Tiefbauamt des Kantons Bern

Ausführungsprojekt N5 Westumfahrung Biel

## Stellungnahme zur Alternatividee des Komitees «Westast so nicht»

Bern, 21.02.2018

Abbildung 1: Situation Alternatividee (rot)

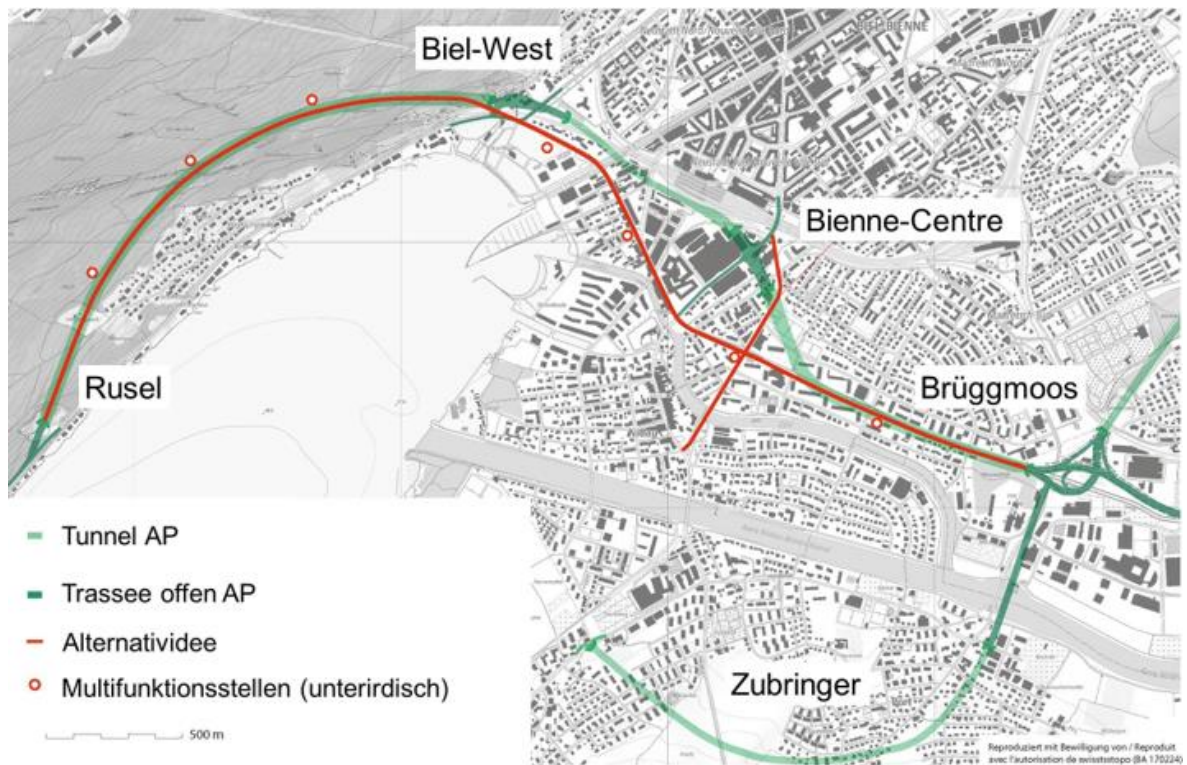
Die horizontale Linienführung ist unter der Bern-, Aarberg- und Ländtestrasse vorgesehen. Die Kurvenradien dieser Linienführung liegen unter denen die mit einer grossen Schild-TBM aufgeföhren werden können (mind.  $R = \text{ca. } 900 \text{ m}$ ).

Nr.	Gegenstand	Bemerkung
1	Situation «Wir bauen einen Tunnel» Es wird behauptet der Vingelztunnel werde gleich wie im offiziellen Projekt geplant.	Betriebszentralen des Vingelztunnels sind im Fels und nicht in Bereich der Voreinschnitte wie sie geplant sind eingezeichnet. Es sind drei anstelle zwei Ausstellbuchten eingezeichnet. Es sind nur 4 zusätzliche Fluchtwegabgänge mit SOS Nischen eingezeichnet anstelle deren 5. Die Alternatividee scheint sich am GP und nicht am AP orientiert zu haben.
2	Situation «Wir bauen einen Tunnel» Im Strandboden wird beschrieben, dass Matte und Bäume unversehrt bleiben.	In diesem Bereich ist aber eine Multifunktionalstelle eingezeichnet welche eine mind. 25 m tiefe Baugrube von mind. 50 m Länge und 40 m Breite erfordert.
3	Schematischer Längsschnitt	Die Darstellung des schematischen Längsschnittes lässt vermuten, dass der tiefste Punkt des Tunnels ca. 40 m unter Terrain liegt, im Normalprofil wird dies mit -23 m angegeben.

Die Linienführung in der Lockergesteinsstrecke zwischen Weidteile und der Seevorstadt sollte so gewählt werden, dass die Kurven mit einer TBM auffahrbar sind ( $R > ca\ 900\ m$ ), daneben sind die möglichen Standorte der 4 Ausstellbuchten für die Linienwahl entscheidend, da diese in offener Baugrube erstellt werden müssen.

Abbildung 2: Längenprofil Alternatividee(rot)

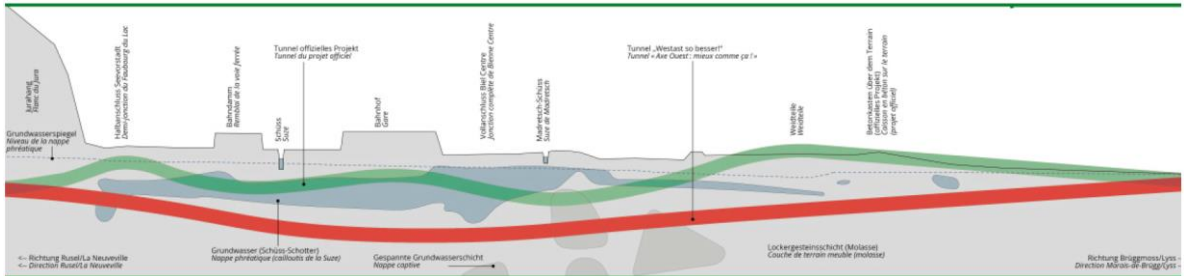
Das bestehende Längenprofil mit einem Hochpunkt bei der Überquerung des SBB-Tunnels ( $R_v = 6'000\text{m}$ ), kann mit einer Schild-TBM schlecht aufgefahren werden. Die letzten knapp 700 m Vortrieb müssten fallend erfolgen, was bei möglichen Karstphänomenen mit im ungünstigen Fall starken Wassereinbrüchen, ein grosses Risiko darstellt. Durch einen vorgängig erstellten Pilotstollen könnte man das Risiko in ein verantwortbares Mass reduzieren.

Beim tiefsten Punkt des Längenprofils ist eine Pumpenzentrale erforderlich. Diese muss bei einer Multifunktionalstelle liegen, was deren Anordnung noch einmal erschwert und eine noch deutlich grössere und sehr tiefe Baugrube (bis 40 m Tiefe) benötigt.

Die vertikale Linienführung sollte so gewählt werden, dass der Tiefpunkt bei einer Ausstellbucht zu liegen kommt, damit dort auch die Pumpenzentrale angeordnet werden kann.

Abbildung 4: Multifunktionalstelle Alternatividee (Quelle: Homepage «Westast so nicht»)

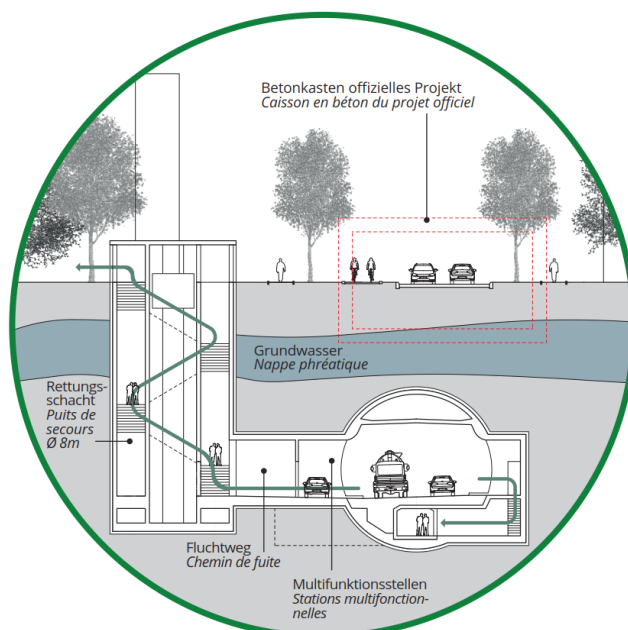
Die 4 Multifunktionalstellen in der Lockergesteinsstrecken (d.h. im Bereich des Westastes), benötigen Baugruben von mind. 25 -30 m Tiefe, mind. 50 m Länge und ca. 40 m Breite. Beim Vingeltunnel sind bei den Ausstellbuchten noch Technikräume von der BSA angeordnet worden, es ist anzunehmen, dass dies auch im Bereich Westast der Fall sein wird. Der dafür benötigte Platz ist den obenstehenden Angaben der Baugruben noch nicht enthalten, es ist anzunehmen, dass dadurch die Baugruben rund 5 – 10 m breiter werden.

Auch wenn nicht bei jeder dieser Stellen zwingend ein Treppenschacht an die Oberfläche erforderlich ist, wird es allein schon für den Bauzustand schwierig werden, an der Oberfläche die erforderlichen Flächen für diese Baugruben inkl. der erforderlichen Lager- und Installationsflächen zu finden.

Abbildung 5: SOS-Nische mit Abgang in WELK Alternatividee (Quelle: Homepage «Westast so nicht»)

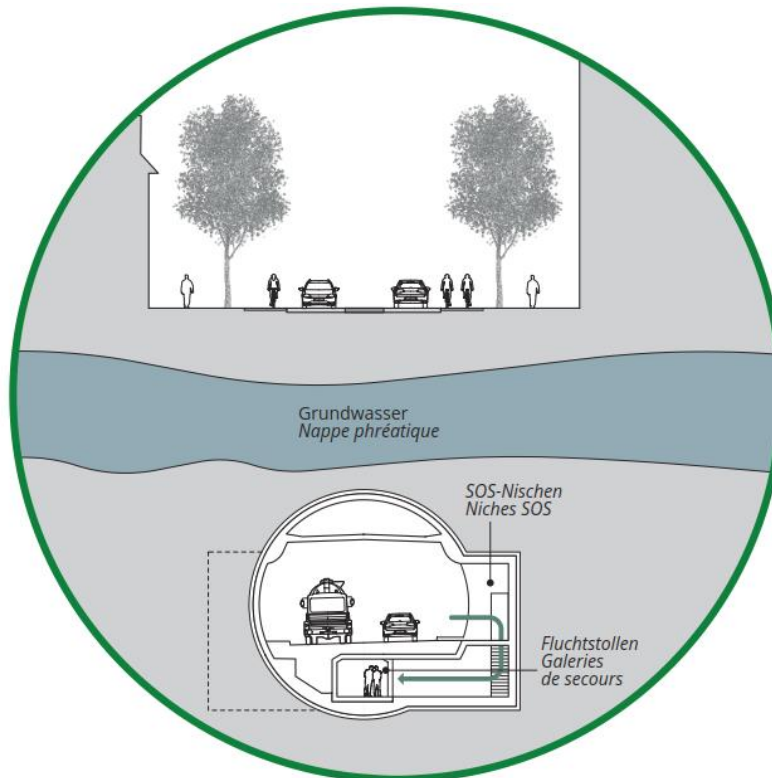
Zwischen den Multifunktionalstellen müssen zwingend je ein Abgang in den WELK (Fluchtweg) vorgesehen werden. Um die Sicherheitsvorschriften betreffend Fluchtwegen einhalten zu können müssen diese Abgänge deutlich grösser als in der Alternatividee skizziert ausgebildet werden. Die erforderliche Grösse, damit alle Bedingungen für einen sicheren Fluchtweg eingehalten werden können, ist im technischen Projekt zu AP des Vingeltunnels ersichtlich.

Ob diese grossen Bauwerke vom Tunnel aus im Gefrierverfahren erstellt werden können, oder von der Oberfläche aus in Baugruben erstellt werden müssen, kann ohne detaillierten Abklärungen nicht vorhergesagt werden. Es besteht aber das Risiko, dass mindestens einige der 5 zwischen den Multifunktionalstellen liegenden Treppenabgänge auch noch in offenen Baugruben erstellt werden müssen.
